### Carte de localisation des modifications à apporter au plan de zonage

### 3 – MODIFICATIONS APPORTÉES AU ZONAGE SUR L'OAP DU CENTRE BOURG

Zonage APRES

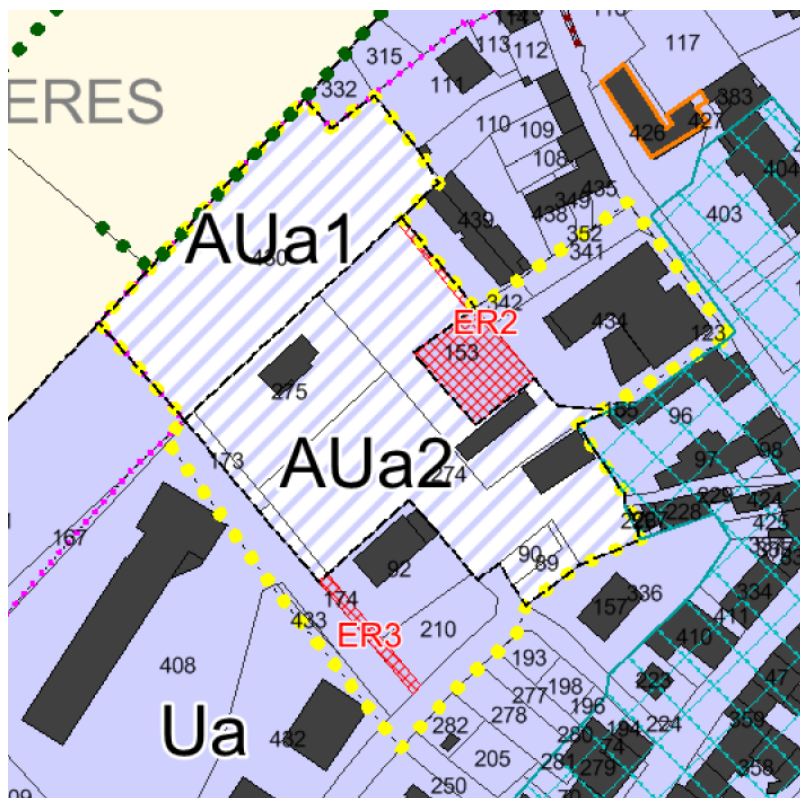
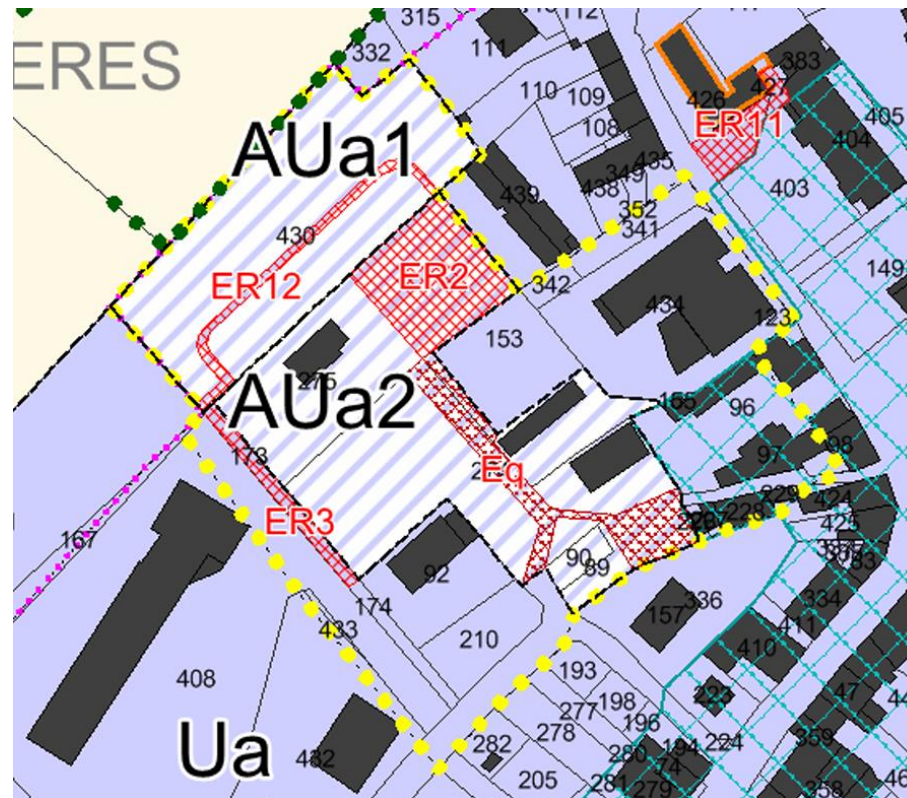
- **Modification du périmètre de l'OAP** : Ce périmètre est étendu autour de la Venelle des Lavandières pour organiser la desserte et l'aménagement de la liaison cycle Via 5 Lacs accès.
- **L'ER n°2** qui se justifiait pour l'extension de l'école aujourd'hui réalisé, devient **ER n°2** pour la création son espace extérieur arboré.
- **Décalage de l'ER n°3 actuel vers l'amont** pour l'élargissement de la rue Plein Soleil pour rétablir la liaison piétonne (sur une zone devenue Ua)
- **Réduction de la zone AUa2** en reclassant la bande coté Ouest en zone Ua mais avec le décalage de l'ER n°3 pour permettre le cheminement piéton sur la rue Plein Soleil.
- **Création d'une servitude** pour les équipements publics de la zone AUa2 intégrant le desserte véhicule et piétonne et le passage de la liaison Via 5 Lacs
- **Création d'un ER11 place de la Fontaine (hors périmètre OAP)**

##### Secteur Vernatet / Verchère

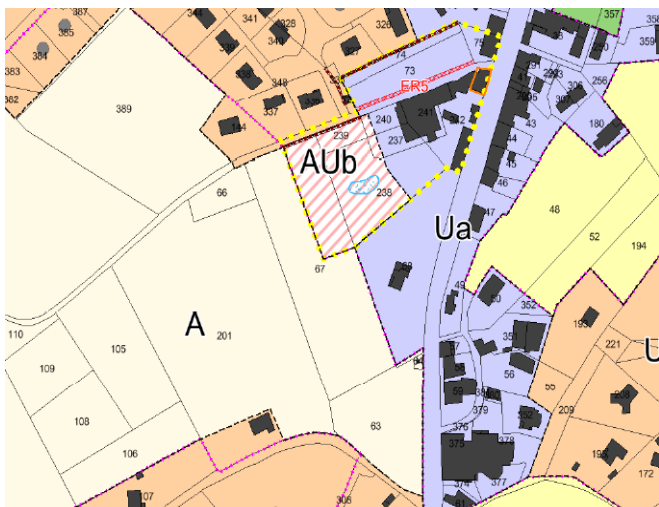
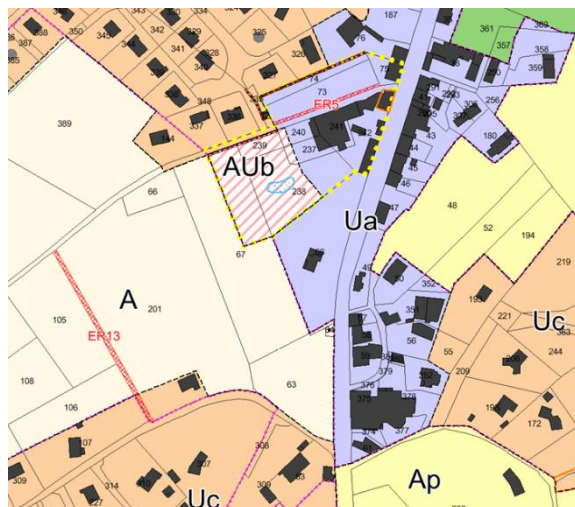
- Création d'un ER en zone agricole essentiellement et une partie en Uc, pour aménager une liaison à la sortie du bourg, entre le chemin du Vernatet, non praticable pour les cycles, et la route de la Verchère. Sa surface est de 495 m<sup>2</sup>, calculé avec une largeur de 3 m.

##### Création d'une sous-zone Nst1\* pour le camping du bellevue

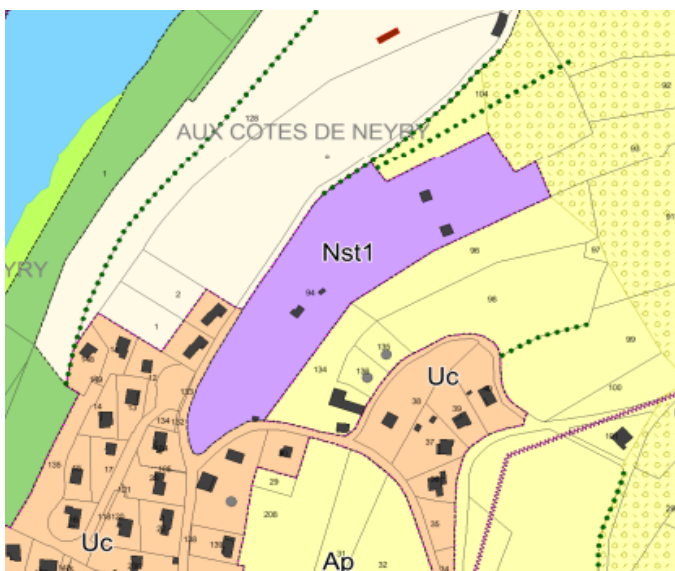
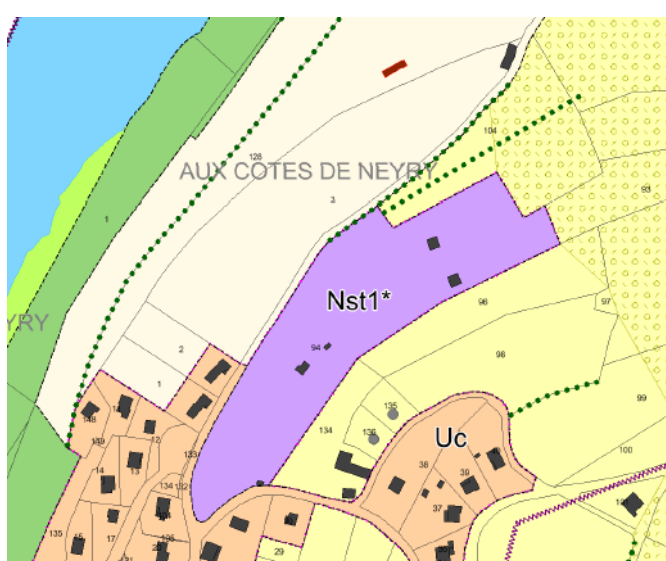
- Nouveau sous-zonage sans modification d'emprise, avec nouvelle règle pour celui-ci pour permette un bâtiment d'accueil à l'entrée

##### Secteur du Verney

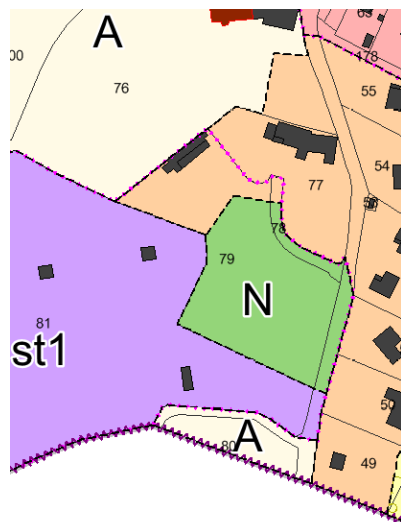
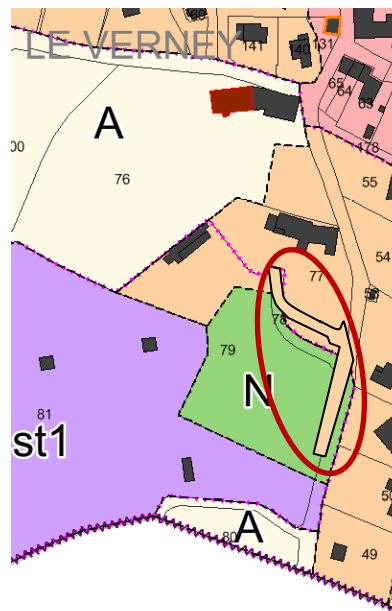
- Classement de la voirie communale en Uc, et l'accès privé comme le classement des zones riveraines

##### Secteur de la déchetterie

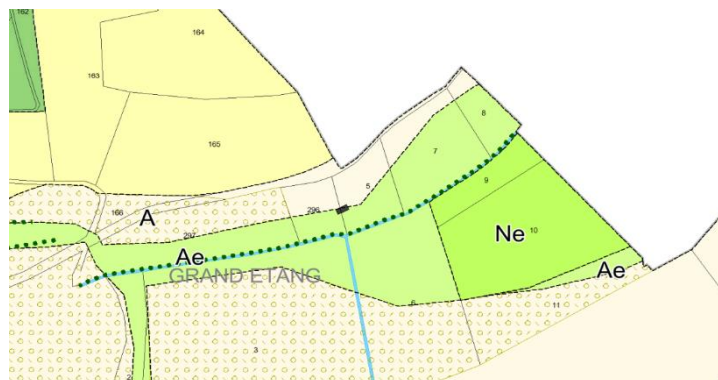
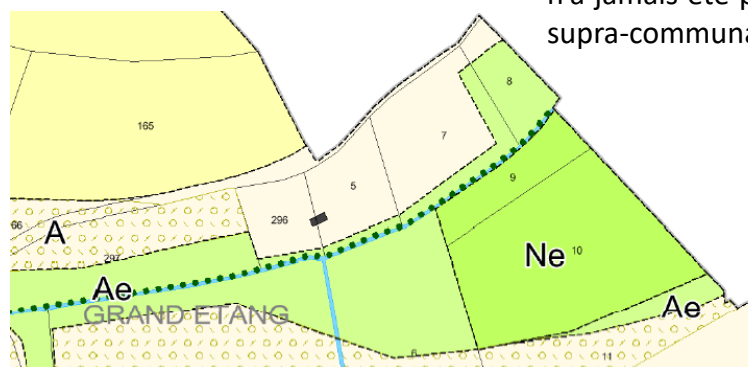
- **Modification des zones A et Ae:** L'activité de la déchetterie, n'a jamais été prise en compte dans les différents zonages supra-communaux.
